### 第3号議案

#### 土地改良事業の施行の変更について

事業名 団体営農村地域防災減災事業（防災重点農業用ため池緊急整備事業）

**(金原寺池地区) 土地改良事業変更計画概要書**

# 計画一般平面図

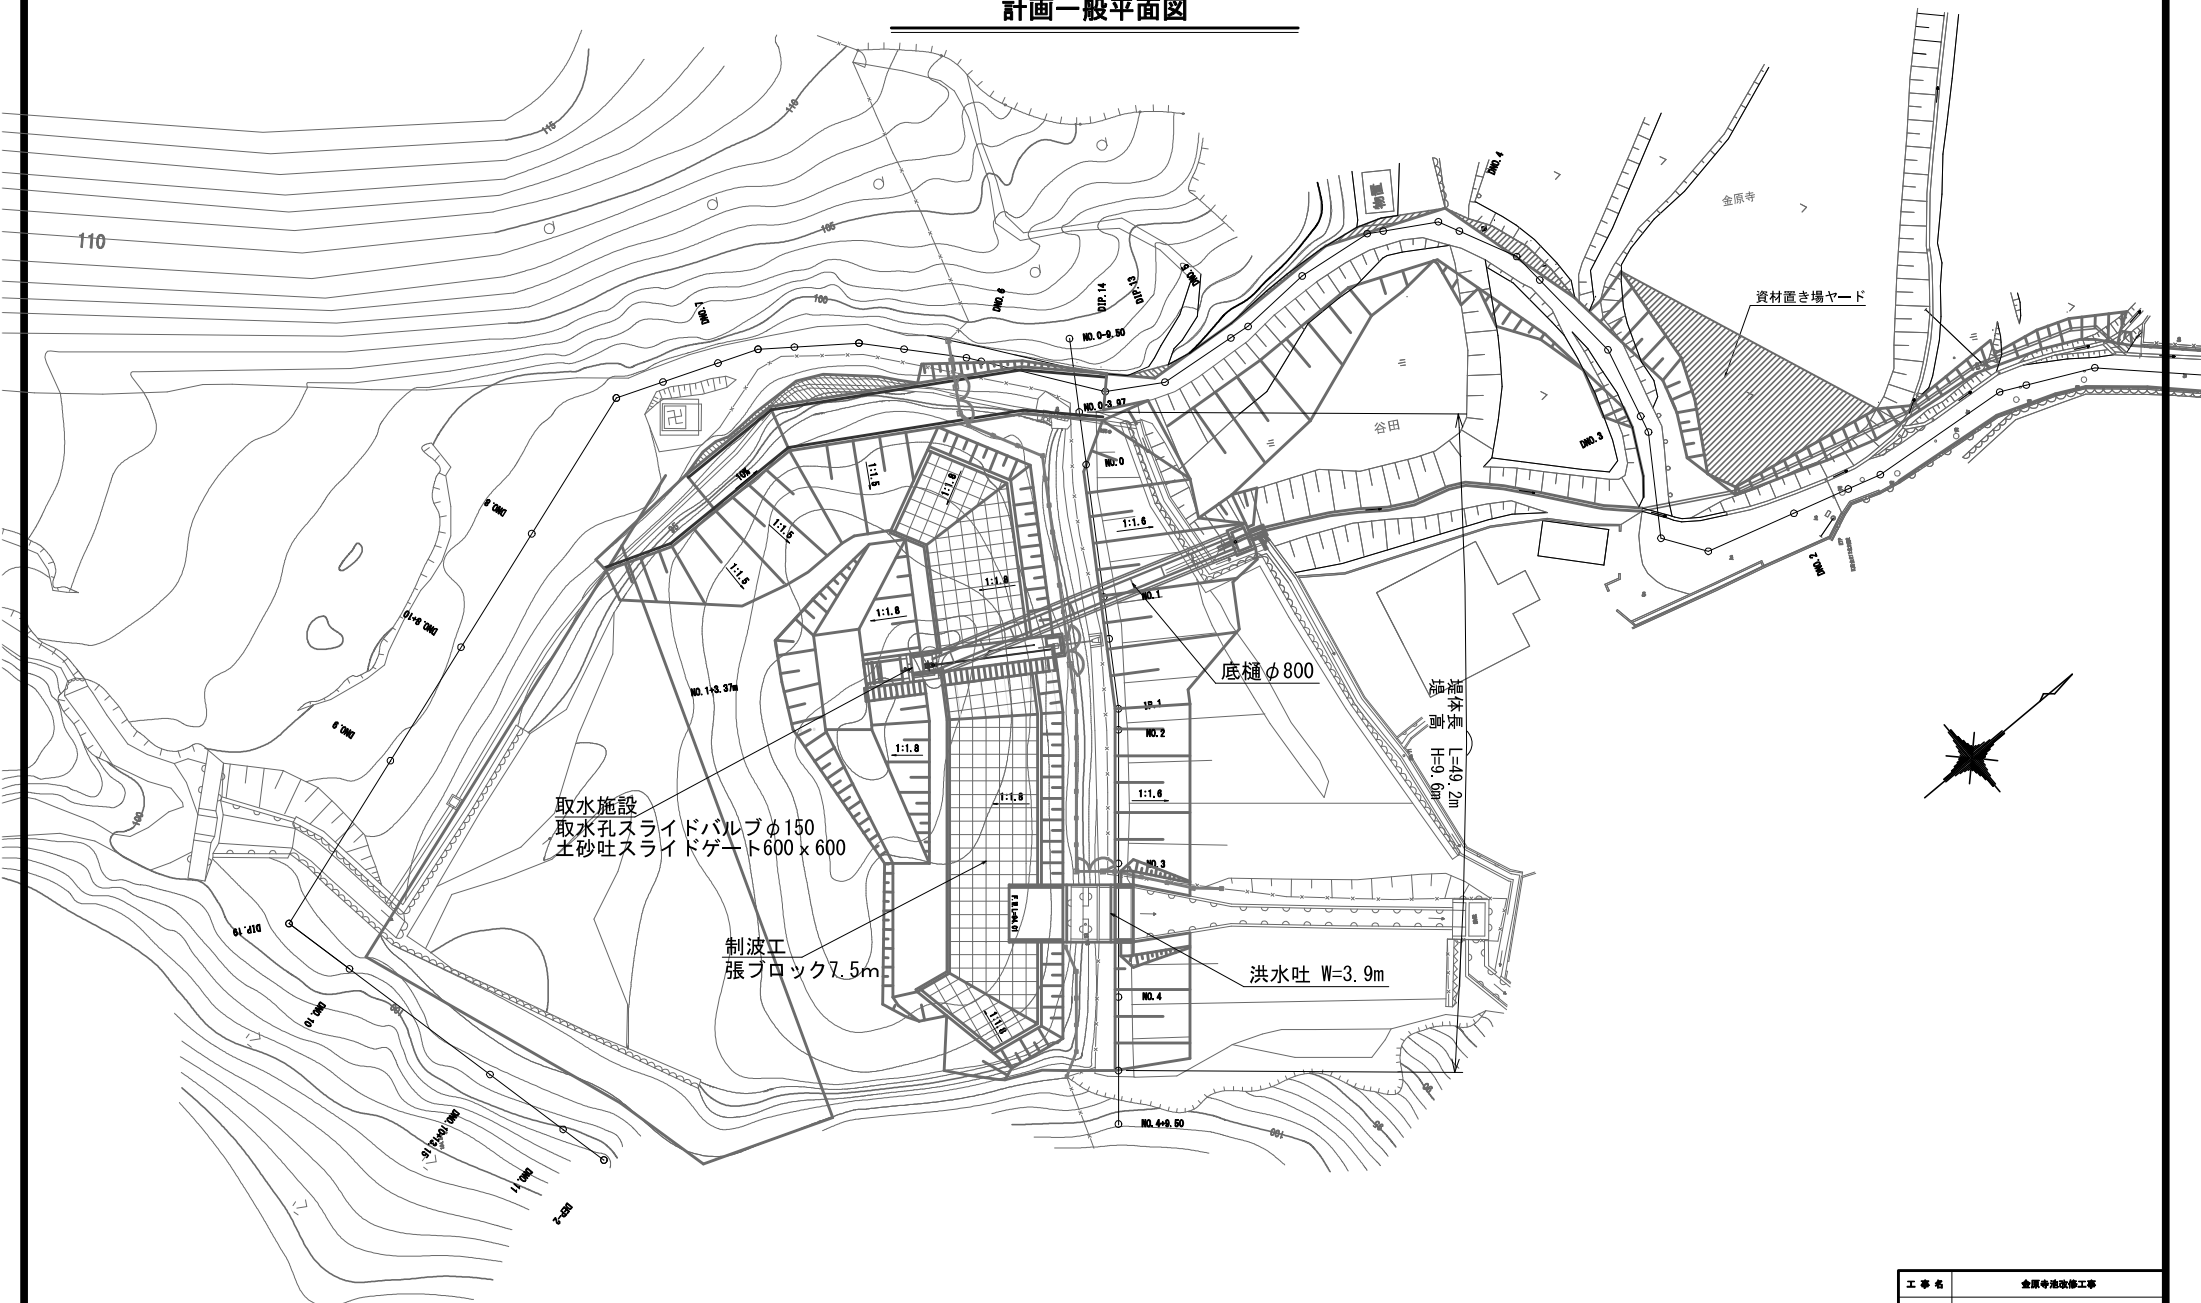
(2)主要工事計画の変更

①堤体長 L=45.0m

①堤体長 L=49.2m

②底樋工（Φ800） L=23.7m

②底樋工（Φ800） L=24.4m

③制波工（張ブロック） A=250 m<sup>2</sup>

③制波工（張ブロック） A=300 m<sup>2</sup>

④斜樋工（スライドバルブ） L=8.0m

④斜樋工（スライドバルブ） L=10.6m

⑤仮設道路工 L=161.0m

⑤仮設道路工 L=143.2m

本ため池改修工事を施工するに当たり、ため池の安定性の検討方法について、国からの堤体下流斜面の安定計算方法の変更通知に基づき再検討することが必要となった。再検討の結果、盛土材の改良等が必要となり、計画変更を行うものである。

①堤体長  $L = 49.2\text{m}$

遮水シート工  $A = 1,000\text{ m}^2$

安定処理工（盛土材改良）  $V = 2,500\text{ m}^3$

②底樋工（ $\Phi 800$ ）  $L = 24.4\text{m}$

③制波工（張ブロック）  $A = 300\text{ m}^2$

④斜樋工（スライドバルブ）  $L = 10.6\text{m}$

⑤仮設道路工  $L = 143.2\text{m}$
